změnový list číslo 105

Stavba: Centrum komplexní psychiatrické péče Brno

Objekt: Stávající Pavilon G část A

Změna: Doplnění uzávěrů na chlazení, za účelem možnosti odstavení systému po jednotlivých částech

ZL 105 PRÍLOHA 02.1

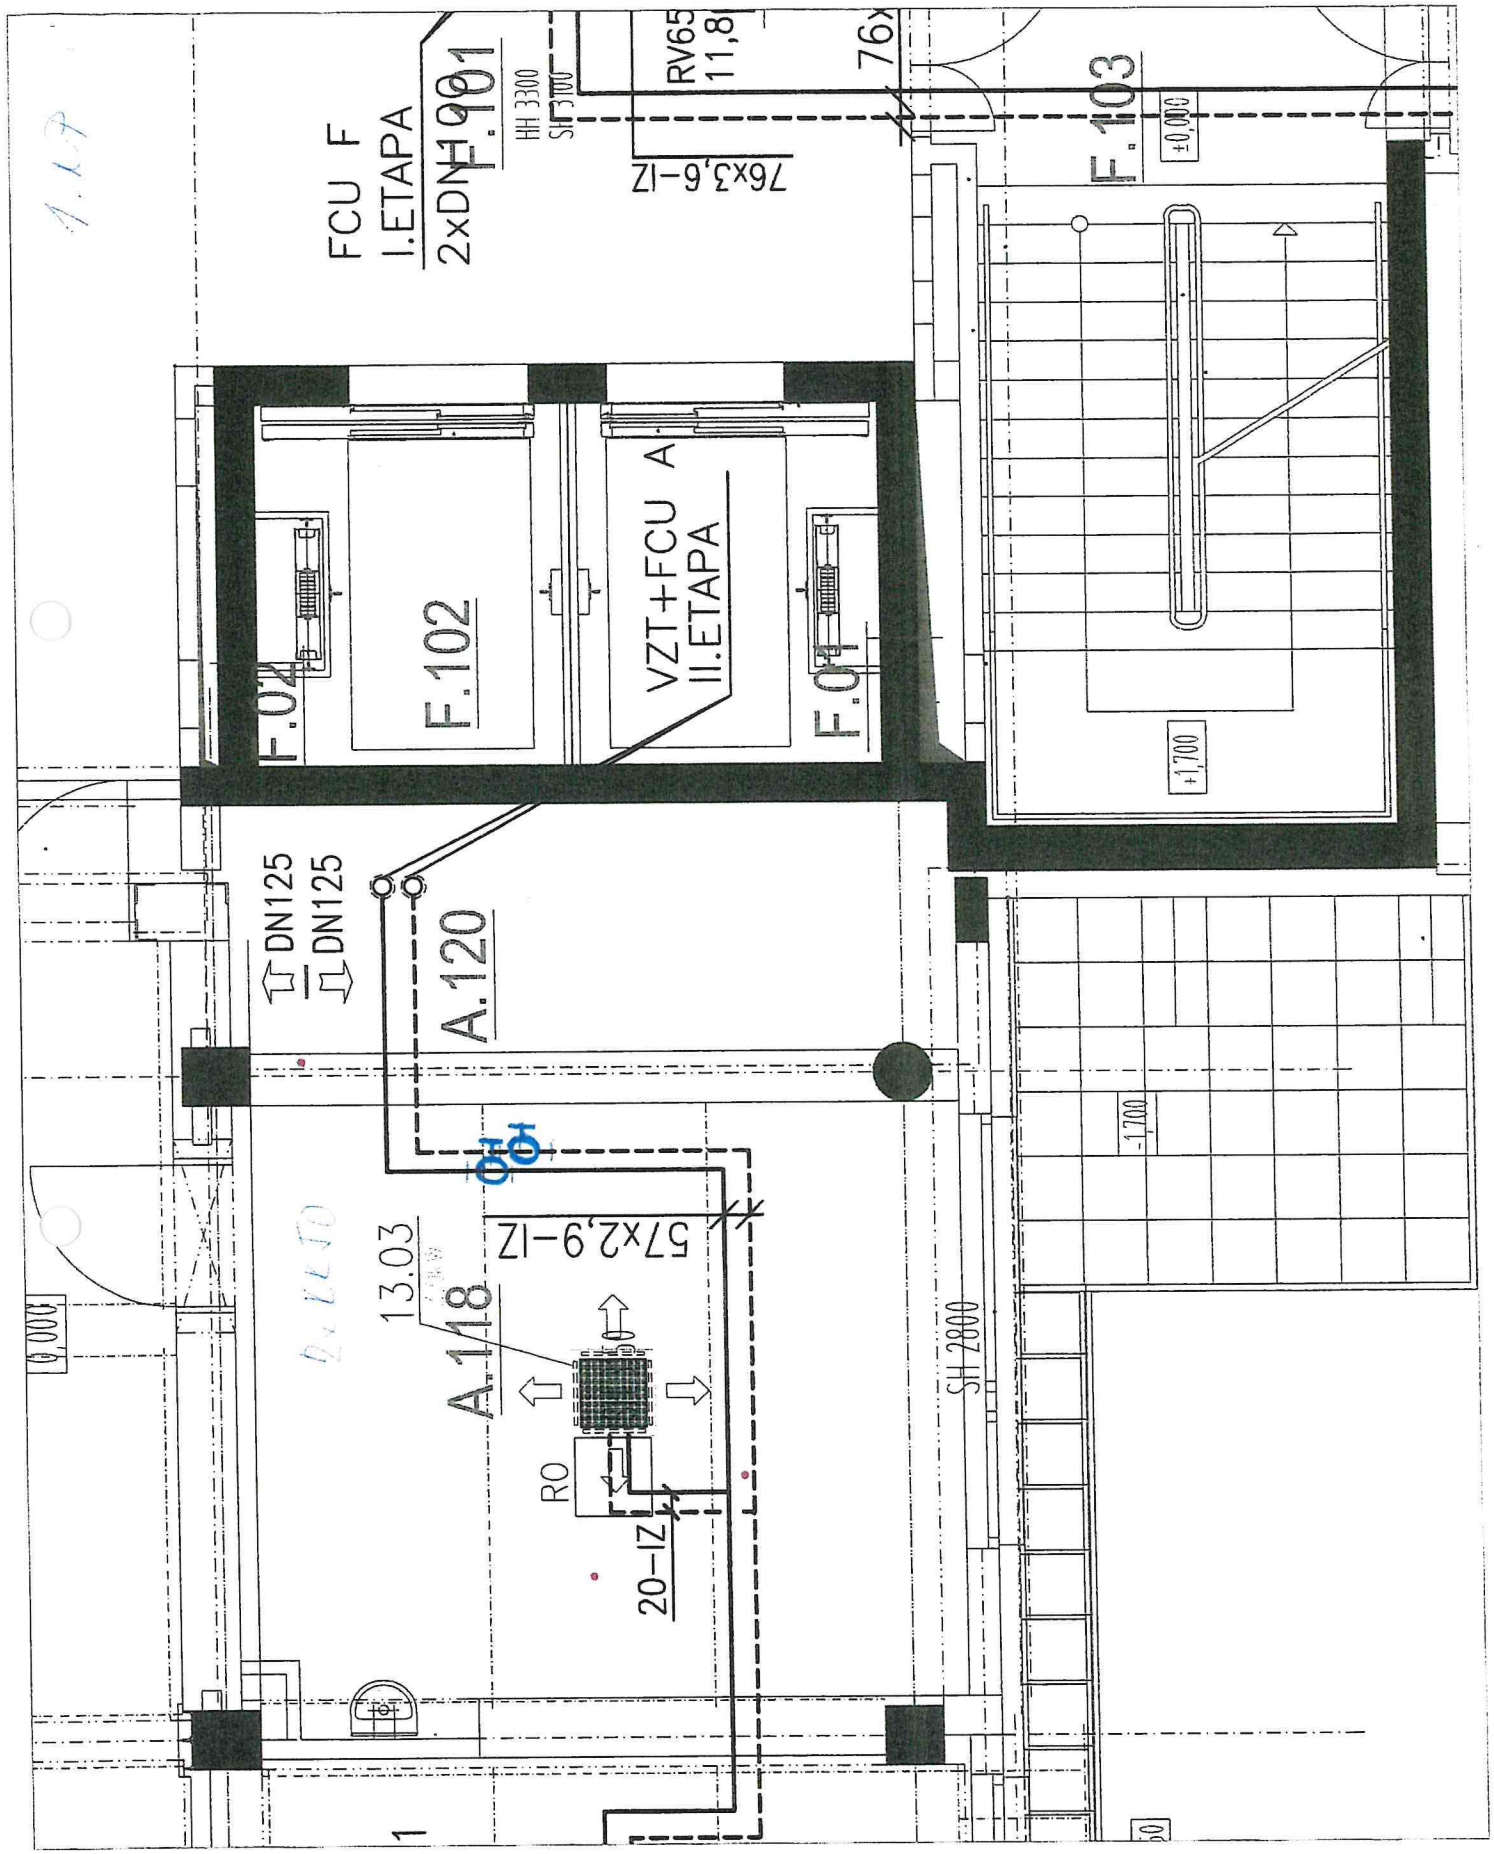
P O P I S	Změnu vyvolal: FN Brno		
	Popis změny: Změnový list řeší doplnění patrových uzávěrů okruhu chlazení tak, aby při budoucích úpravách na systému chlazení nebylo nutno vypouštět celý systém chlazení na budově A.		
C E N A	Způsob projekčního zpracování: ne		
	vliv změny na náklady stavby: ANO		
	ocenění změny předložil: GZ		ve formě
	náklady na změnu D.1.01 SO 01 - PAVILON G PK Rozpočet D.1.01.4.05- Chlazení	vícepráce	méněpráce
	Příloha 01 rozpočet, položky, D.1.01.4.05 - Chlazení	125 940,15 Kč	0,- Kč
	projekční náklady	0,-	0,-
	úprava smluvní ceny: Přípočet a odpočet v části D.1.01 SO 01 - PAVILON G PK Rozpočet D.1.01.4.05- Chlazení		
	zvýšení:	125 940,15 Kč	
	snížení:	0,-	
	nová cena: Samostatná příloha celkové rekapitulace ZL pro dodatek č. 3		
A	odsouhlasení nákladů na změnu:	Datum	Podpis
	zhotovitel:	16/3/2021	
	objednatel (investor, uživatel)	6.1.2021	
	TDI:	6.1.2021	
	GP:	15.3.2021	
T E R M Í N Y	Termín předání PD změny: -
